IZP.271.10.1.2020 IP-D

Dot. przetargu nieograniczonego na zadanie pod nazwą :
 „Budowa boiska przy Szkole Podstawowej w Budach Siennickich”

Zamawiający działając w oparciu o art. 38 ust. 3 oraz ust. 2 ustawy z dnia 29 stycznia 2004r. - Prawo zamówień publicznych (Dz. U. z 2019r. poz. 1843 z późn. zm.) udziela następujących odpowiedzi na zadane pytania, które wpłynęły do Zamawiającego w dniu 07.08.2020r.

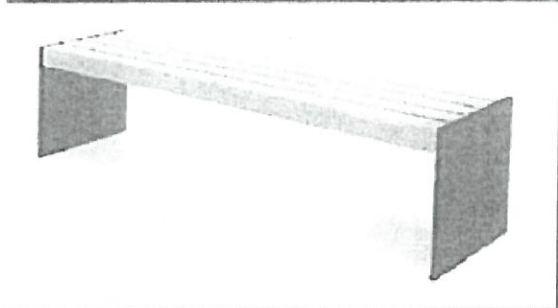
1) Opis do projektu budowlano-architektonicznego mówi:

Projekt zakłada dostawę i montaż koszy na śmieci w ilości 2 szt. oraz ławek w ilości 6 szt.

W przedmiarze brak pozycji dla koszy na śmieci oraz miejsc postojowych na rowery (oraz ewentualnie stojaków rowerowych).

Czy powyższe elementy wchodzą w zakres przedmiotu postępowania przetargowego? Ile należy wycenić ławek (czy bez oparcia, czy z oparciem)?

Odp. 1. Należy wycenić ławki z oparciem w ilości 4 szt. bez koszy na śmieci- zgodnie z przedmiarem.

przekrój skala 1:25

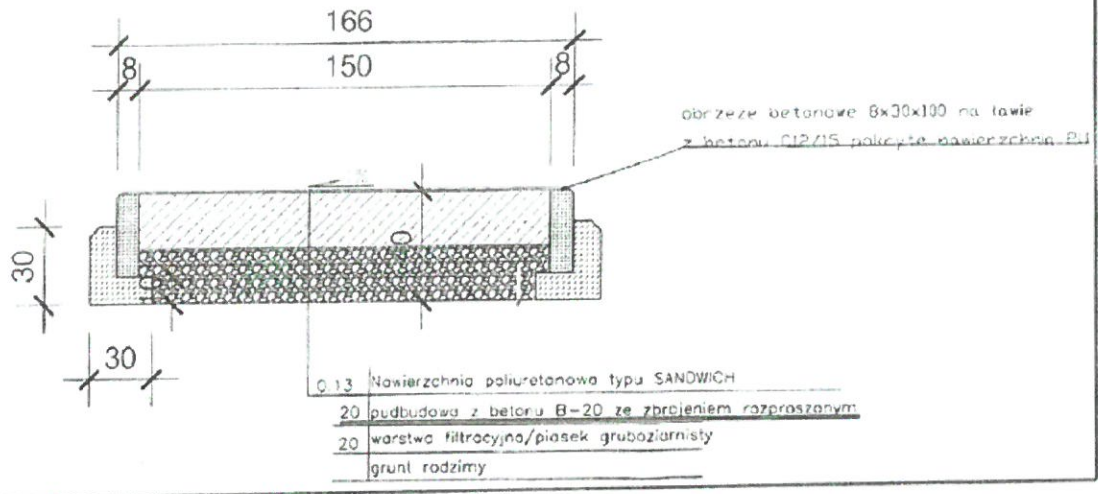
Podbudowa betonowa projektowana jest pod nawierzchnię poliuretanową nieprzepuszczalną dla bieżni lekkoatletycznej okrężnej i prostej ze skocznią dal (trójskoku). Płyta betonowa grubości 20 cm z betonu C16/20 zbrojonego siatką stalową o rozstawie oczek 15x15cm. Siatka ułożona na głębokości 4 cm od warstwy górnej

Natomiast rysunek nr 3 podaje:

Czy należy zastosować wyłącznie siatkę zbrojeniową w górnej strefie, czy zbrojenie rozproszone. Jeśli siatkę zbrojeniową, to prosimy o podanie średnicy pręta dla siatki zbrojeniowej, a jeśli zbrojenie rozproszone, to prosimy o podanie ilości i parametrów technicznych.

Odp.5. Należy zastosować siatkę o oczkach 15x15cm. grubość pręta 2mm.

7) Rysunek nr 4 do projektu budowlano-architektonicznego mówi:

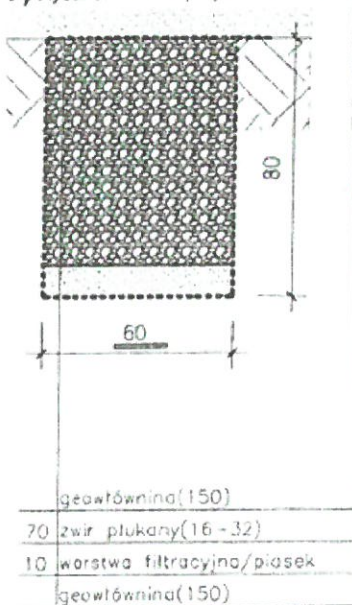
Czy rów drenazowy należy wykonać na szerokość 0,4 m, czy 0,6 m?

Prosimy o naniesienie na rysunek nr 1 linii przebiegu całości sączka chłonnego dla długości 262 mb.

Brak w przedmiarze pozycji dotyczącej warstwy filtracyjnej z piasku gr. 10 cm dla sączka chłonnego. Czy warstwę żwiru płukanego dla sączka wykonać należy w grubości 70 cm?

Czy żwir ma być frakcji 16-32 mm, czy 8-32 mm?

Odp.7. Zamawiający oczekuje wykonania rowków do 40 cm szerokości, zgodnie z przedmiarem.

Rozmieszczenie rowków drenazowych jest zaznaczone na rysunku głównym linią przerywaną w kolorze ciemno zielonym.

Zamawiający nie widzi konieczności zastosowania podsypki piaskowej pod warstwą żwirową sączka, należy wykonać rowek na głębokość 80 cm zgodnie z przedmiarem.

Zamawiający dopuszcza obydwie frakcje żwiru, kalkulację należy wykonać w/g przedmiaru.

8) Rysunek nr 5 do projektu budowlano-architektonicznego mówi:

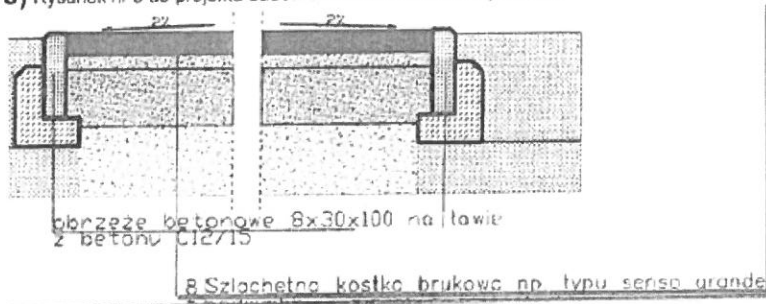
Czy Zamawiający potwierdza wykonanie ciągu pieszego z kostki typu senso grande gr. 8 cm w rozmiarze 20/20 cm i 20/30 cm? Jaką przyjąć kolorystykę i grubość?

Czy Zamawiający potwierdza wzór ułożenia płytek?

Odp.8. Zamawiający dopuszcza zaproponowane rozwiązania.

Natomiast rysunek nr 6 mówi:

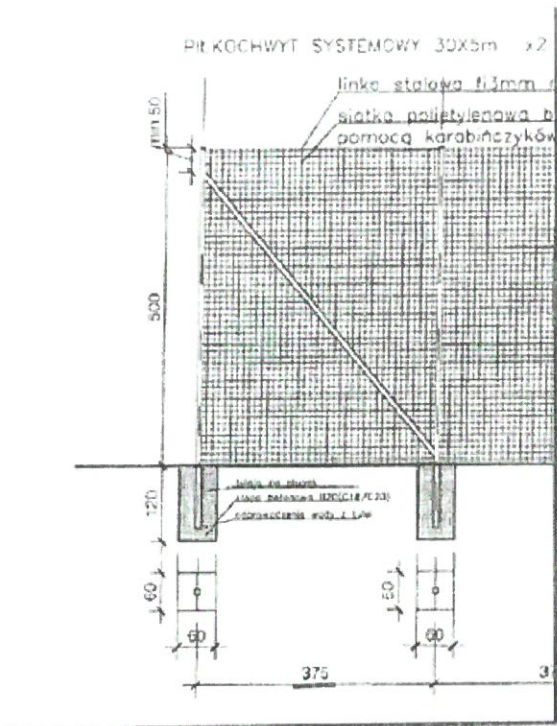
Czy słupy piłkochwytu rozstawiać w odległości co 3,5 m, czy co 3,75 m? Czy pod fundamenty słupów piłkochwytów stosować podkład wyrównujący z chudego betonu C8/10? Czy fundamenty słupów powlekać abizolem dla izolacji?

Odp.9. Rozstaw słupów należy dostosować do wymiarów w terenie i do typu systemu piłkochwytów zastosowanych przez wykonawcę. Podane wymiary rozstawu słupów należy traktować jako przybliżone, tj. od 350 do 375 cm. Zamawiający nie wymaga wykonania podkładu pod fundament betonowy i nie wymaga wykonania izolacji abizolem.

Rysunek nr 6 mówi:

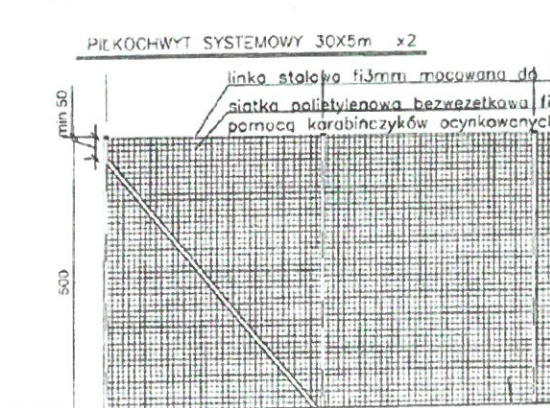
Prosimy o sprecyzowanie ilości mb piłkochwytu i wskazanie na rysunku dokładnej lokalizacji.

Odp.10. Należy do kalkulacji przyjąć łączną długość piłkochwyłu 158mb w tym dwie bramy. Piłkochwyły montowane są po zewnętrznej krawędzi boiska.

Natomiast z rysunku nr 1 wynika, iż należy nasadzić 5 szt. nowych drzew:

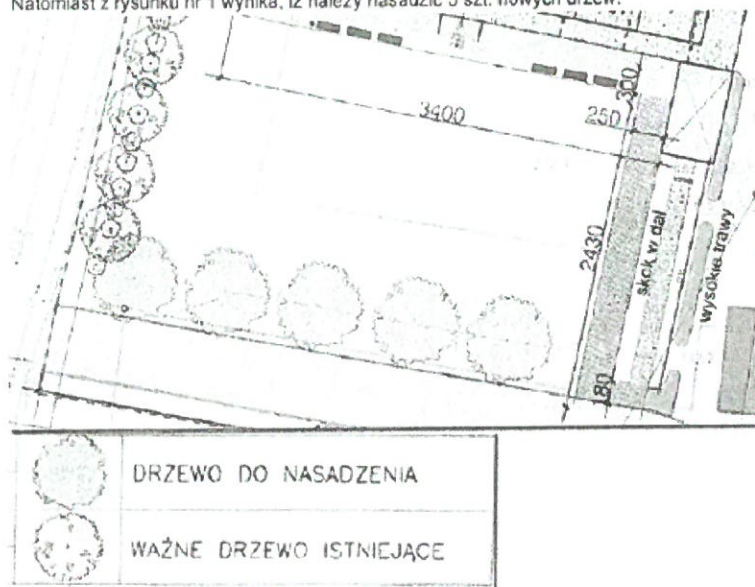
Prosimy o podanie ilości dla nasadzenia nowych drzew.

Odp.14. Należy przyjąć 6 szt. drzew - w/g przedmiaru.
